Vorstellung der Vorplanungen

Einladung zur Vorstellung der Planungen des Ufergrünzuges am östlichen Havelufer

Derzeit laufen die Planungen zur Schaffung eines Ufergrünzuges am östlichen Havelufer (Stresow). Hierbei soll ein durchgehender öffentlicher Uferweg für Fußgänger und Radfahrer entstehen.

Überarbeitete Planung

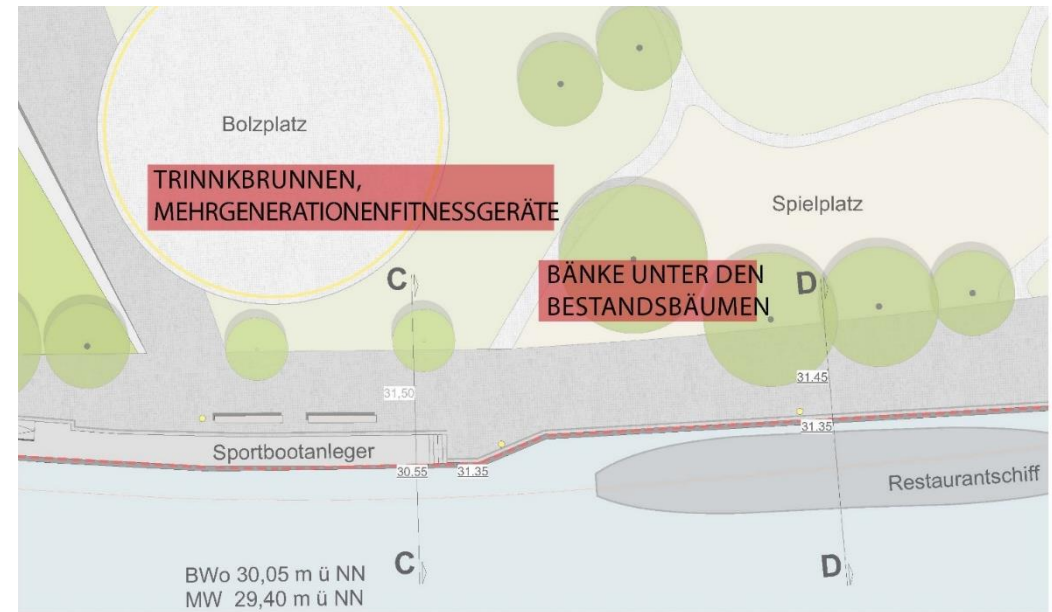
Anmerkungen der Bürger*innen	Abwägung
Bespielung entlang des Uferweges, z. B.: Bewegung im Freien: - Outdoor-Sportplatz mit Geräten - Spielplatz für Erwachsene (Aktivitätspfad) - Fitnessgeräte für Kinder	Im Parkbereich, neben dem Bolzplatz und im Zusammenhang mit den Tischtennisplatten, wurden Mehrgenerationengeräte und Trinkbrunnen ergänzt.
Gewünscht: Interaktive Übersichtstafel "Fischarten in der Havel" (spielerisches Erkunden) sowie Figuren Spandauer Künstler	Die Figuren von Spandauer Künstlern kann man eventuell mit den Sitzskulpturen integrieren.
Der Stresowpark soll als ruhiges Kleinod erhalten bleiben.	Außer dem Spiel- und Bolzplatz und der geplanten Ergänzung mit Mehrgenerationengeräten bleibt der Stresowpark zum Großteil als ruhiges Kleinod erhalten.
Parkmöglichkeiten für Anwohner bestehen lassen bzw. erweitern	Ggf. entfallen einzelne Parkplätze am Obermeierweg parallel zur ehem. Geschützgießerei zugunsten eines Fußgängerbereiches. Keine Erweiterungsflächen für Parkplätze vorhanden.

Überarbeitete Planung

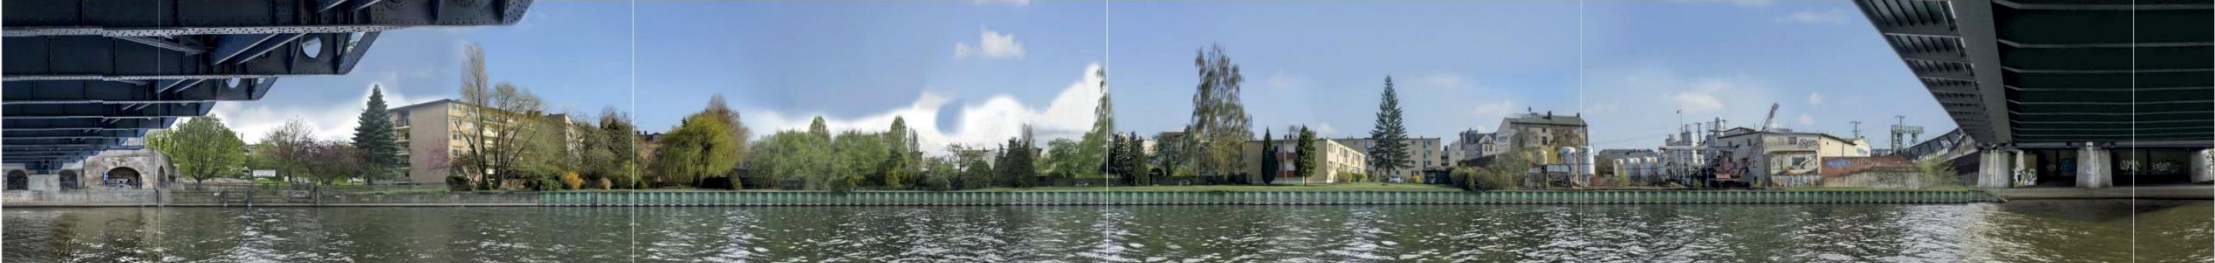
Anmerkungen der Bürger*innen	Abwägung
Aufstellung von Bänken im Schatten. Planung von Unterstellmöglichkeiten bei Regen.	Die Position von einigen Bänken wurde angepasst. Bei Regen gibt es die Möglichkeit, sich unterhalb der Brücken zu schützen.
Sorge um Fällung alter Bäume	Die Planung wurde nochmal geprüft. Die Änderungen wurden ergänzt.
Private Grundstücke sollen durch Bepflanzungen, insbesondere Hecken, abgegrenzt werden. Die Hecken sollten, um eine Überwindung zu vermeiden, ca. 1,50 m hoch sein, gleichzeitig Sichtschutz. Ggf. sollten Zäune ergänzt werden.	Die Höhe der Hecken wurde angepasst und mit Zäunen ergänzt.
Anschluss an Strom und Wasser für Veranstaltungen. Beleuchtung und Stromsäule am neuen Sportbootanleger am Postgelände mitplanen.	Eine Stromsäule wurde in der Planung ergänzt.
Geplante Bänke in Balkonnähe: Angst vor Einbrechern sowie Lärmbelästigung vor den Wohnräumen der Anwohner	Die Position einiger Bänke wurde angepasst.

Überarbeitete Planung

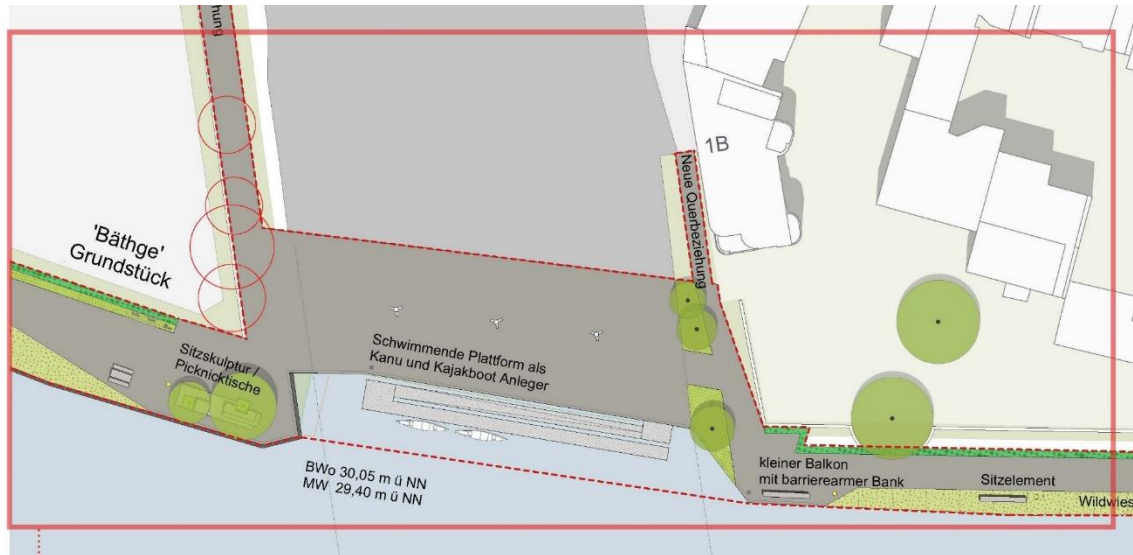
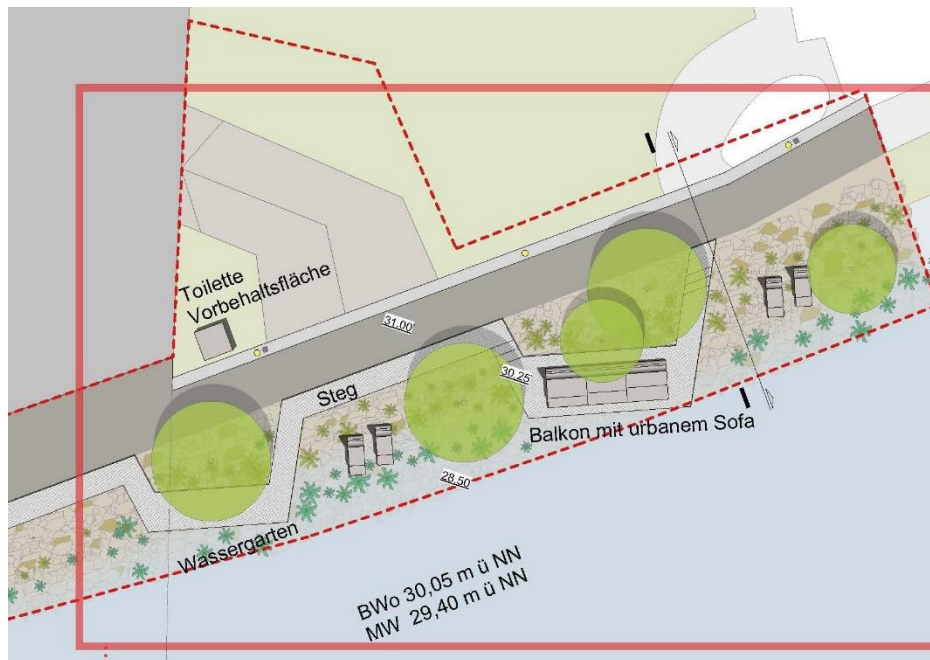
Anmerkungen der Bürger*innen	Abwägung
Behindertengerechte Anglerplätze. Versetzen des Geländers, damit sich Angler davor aufstellen können.	Die Sitzskulptur nördlich der Dischingerbrücke ist unter anderem als Angler-Treffpunkt vorgesehen. Der Bereich zwischen der Skulptur und dem Wasser ist an dieser Stelle ohne Geländer, barrierefrei und zum Angeln geeignet.
Bepflanzung für Insekten	Die geplante Wildwiese mit ruderalen Pflanzen in den Abschnitten B & C ist eine insektenfreundliche Bepflanzung.
Aufstellen von Toiletten	Die Vorbehaltsfläche für eine öffentliche Toilette wurde in der Planung, südlich der Dischingerbrücke, ergänzt.
Im Bereich des Kanuanlegers werden Lärmbelästigungen befürchtet.	Das Lärmaufkommen soll durch Festsetzung der Nutzungszeiten gesteuert werden
Es besteht der Wunsch nach einer Schallschutzwand an der Dischingerbrücke (wie bei der Eisenbahnbrücke).	Eine Schallschutzwand kann im Rahmen der Grünplanung nicht berücksichtigt werden.

Anmerkungen der Bürger*innen	Abwägung
Wasserwanderer: Anlegemöglichkeit an der Spundwand für kleine Boote möglich? / Nutzung Plattform als Kanuanleger sinnvoll? (ggf. kleine Sportboote) / Möglichkeit Kanuanleger für geteilte Nutzung (öffentlich/Verein)?	Klärung der Frage mit dem Wasserstraßen- & Schifffahrtsamt.
Geplante Bank Bereich Plantage 9: Angst vor Lärmbelästigung vor den Wohnräumen der Anwohner	Die Position einiger Bänke wurde angepasst.
Grundstück Plantage 9: Nutzung eines Teilstückes als privates Grün möglich?	Detailabstimmung zwischen Eigentümer und Bezirksamt.
Wird die Dischingerbrücke im Rahmen des VDE 17 höhergelegt?	Die Höhe bleibt unverändert.
Es soll eine Beleuchtung unter der Dischingerbrücke eingerichtet werden.	Der Beleuchtungsplan wurde nach der 1.Beteiligung vorbereitet. Der Plan soll in den weiteren Planungsschritten mit Auftraggebern und Herstellern geprüft und abgestimmt werden.
